改善箇所説明図

基準不適合発生箇所

【不具合箇所】

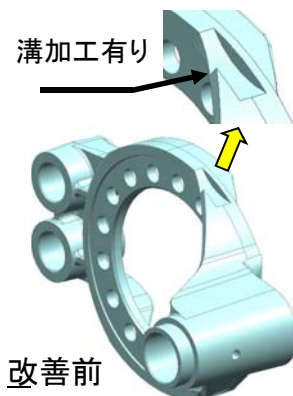
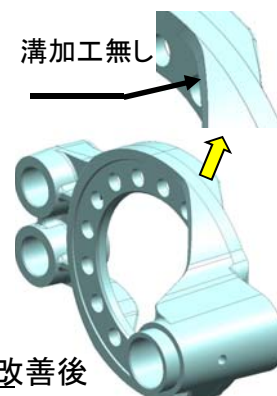
溝加工有り

改善前

溝加工無し

改善後

制動装置の構成部品であるブレーキプレートにおいて、ブレーキシューとブレーキプレートの干渉を避ける為に設けたブレーキプレートの溝が不適切であったため、制動時の引張と圧縮の力が集中する事により、溝部に亀裂が発生する場合があります、最悪の場合、ブレーキの利が悪くなるおそれがある。

全車両、ブレーキプレートを対策品に交換する。
